Verslag huishoudelijke elektrische installatie op laagspanning en zeer lage spanning

Referentie: **012-20260825-06**	Datum controle: **25/08/2026**
Keurder: **012**

Eigenaar:	**Jan**	EAN-code:	**541448820057188926**
Adres installatie:	**Grimstedestraat 41, 2300 - Turnhout**	Nummer teller(s):	**1SAG1100735994**
		Distributienetbeheerder installatie:	**Fluvius**

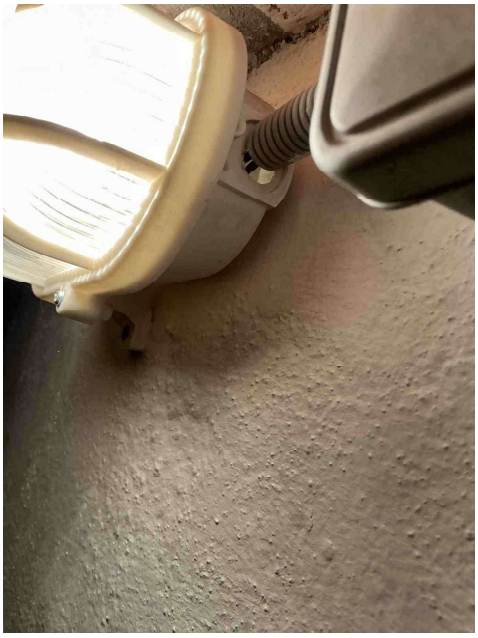
B17 - De voedingsspanning is niet op elk bord vermeld (Boek 1: 3.1.3.3).
Opmerking: Oa bord 1,2

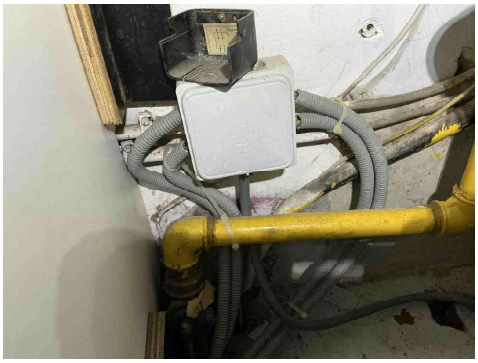
C21 - Het gebruik van geleiders van het type VOB, zonder bijkomende afscherming is niet toegestaan (Boek 1: 5.2.9.6).
Opmerking: Oa bord 1 garage ,kelder

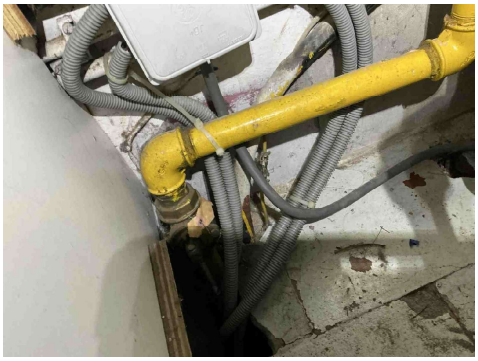
C21 - Het gebruik van geleiders van het type VOB, zonder bijkomende afscherming is niet toegestaan (Boek 1: 5.2.9.6).
Opmerking: Oa bord 1 garage ,kelder

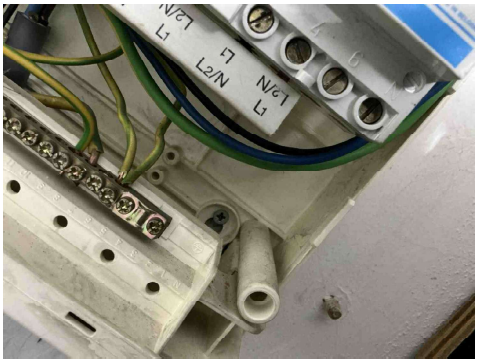
A10 - De aardingsonderbreker ontbreekt (Boek 1: 5.4.3.5).
Opmerking: Oa

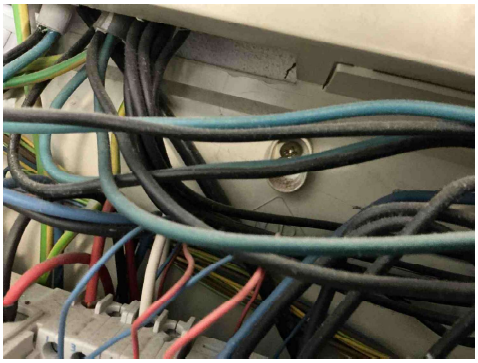
T21 - Het elektrisch materieel is niet geplaats volgens de voorschriften van de fabrikant/ regels van goed vakmanschap **.** (Boek 1: 1.4.1.3)

Opmerking: Oa vijzen niet afgedekt bord1,2 ,kamgeleider niet afgedekt bord 1,geleiders niet afgedekt bord 1, vijf geleiders in één klem bord 2, kelder Aftakdoos niet deftig geplaatst

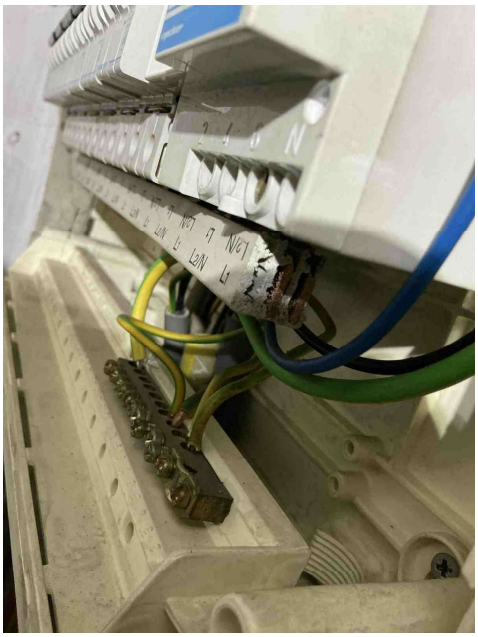
T21 - Het elektrisch materieel is niet geplaats volgens de voorschriften van de fabrikant/ regels van goed vakmanschap **.** (Boek 1: 1.4.1.3)

Opmerking: Oa vijzen niet afgedekt bord1,2 ,kamgeleider niet afgedekt bord 1,geleiders niet afgedekt bord 1, vijf geleiders in één klem bord 2, kelder Aftakdoos niet deftig geplaatst

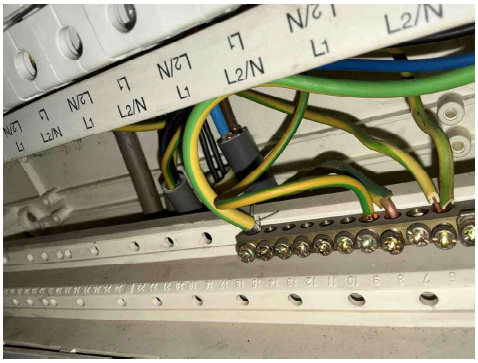
T21 - Het elektrisch materieel is niet geplaats volgens de voorschriften van de fabrikant/ regels van goed vakmanschap **.** (Boek 1: 1.4.1.3)

Opmerking: Oa vijzen niet afgedekt bord1,2 ,kamgeleider niet afgedekt bord 1,geleiders niet afgedekt bord 1, vijf geleiders in één klem bord 2, kelder Aftakdoos niet deftig geplaatst

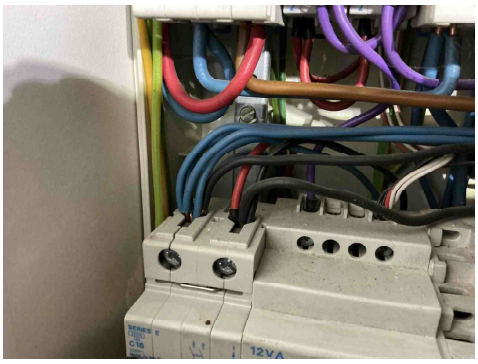
T21 - Het elektrisch materieel is niet geplaats volgens de voorschriften van de fabrikant/ regels van goed vakmanschap . (Boek 1: 1.4.1.3)
Opmerking: Oa vijzen niet afgedekt bord1,2 ,kamgeleider niet afgedekt bord 1,geleiders niet afgedekt bord 1, vijf geleiders in één klem bord 2, kelder Aftakdoos niet deftig geplaatst

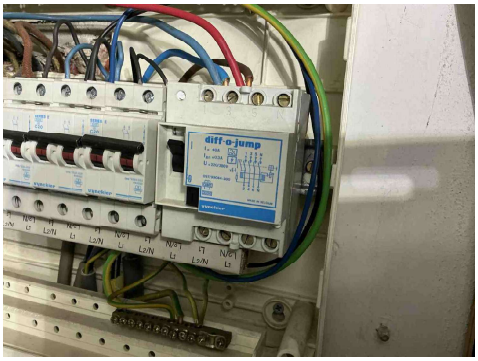
T21 - Het elektrisch materieel is niet geplaats volgens de voorschriften van de fabrikant/ regels van goed vakmanschap . (Boek 1: 1.4.1.3)
Opmerking: Oa vijzen niet afgedekt bord1,2 ,kamgeleider niet afgedekt bord 1,geleiders niet afgedekt bord 1, vijf geleiders in één klem bord 2, kelder Aftakdoos niet deftig geplaatst

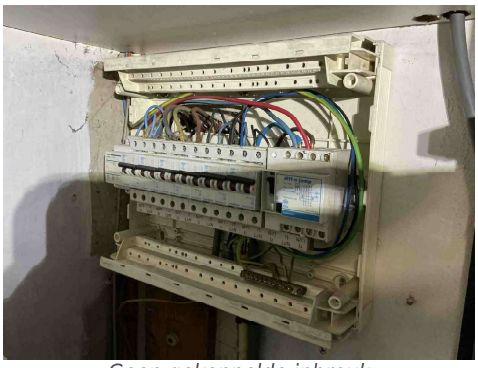
A13 - De continuïteit van de beschermingsgeleider met de aardingsinstallatie is niet gerealiseerd (Boek 1: 5.4.3).
Opmerking: Oa kelder ,gang .....
